Afgørelse om etablering af grøft

Søren Svejstrup har d. 26. september 2022 søgt om tilladelse (bilag 1) til etablering af åben grøft på matrikel nr. 81 Skovlund By, Skovlund.

Journalnr.: 137415/22

Sagsnr.: 22/12091

Fig. 1 Grøften markeret med fed, optrukket linje. Anlægges på matr.nr. 8I.

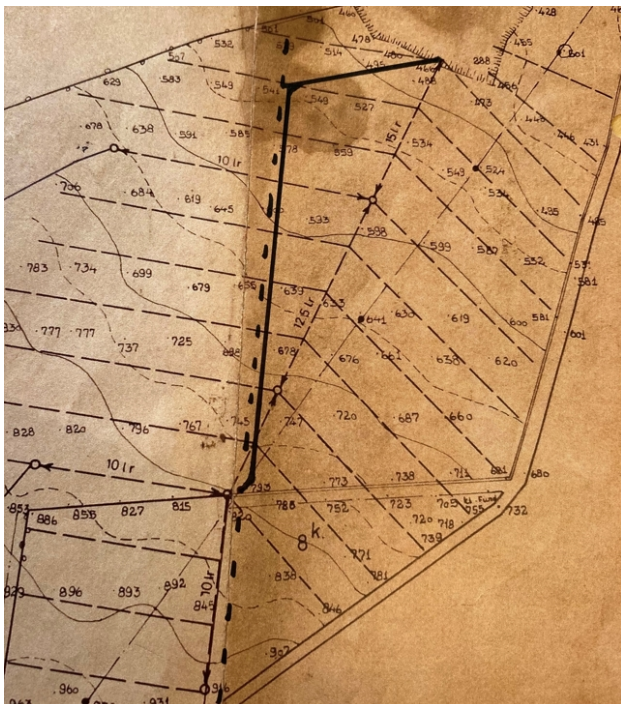
For at undgå tilstopning af eksisterende dræn, etableres en grøft langt matrikelskellet, så der ikke ændres på dræningsforholdene på den tilstødende mark.

Grøftens længde vil blive ca. 233 m. Bundbredden 0,5 m og brinkens hældning 1:3.

Grøften får i den sydlige ende tilslutning fra de nuværende dræn, mens den i den nordlige ende fortsætter i en eksisterende åben grøft med forløb mod nord.

1. Grøften etableret i overensstemmelse med ansøgningen.
2. Bund af vandløb må ikke være i en lavere kote i det okkerpotentielle område end bund af de nuværende drænrør.
3. Grøften vedligeholdes af lodsejer for 81 Skovlund By, Skovlund.
4. du meddeler Varde Kommune, når projektet er afsluttet.
5. tilladelsen bortfalder, hvis du ikke har udnyttet den inden 3 år fra dato for tilladelsen.
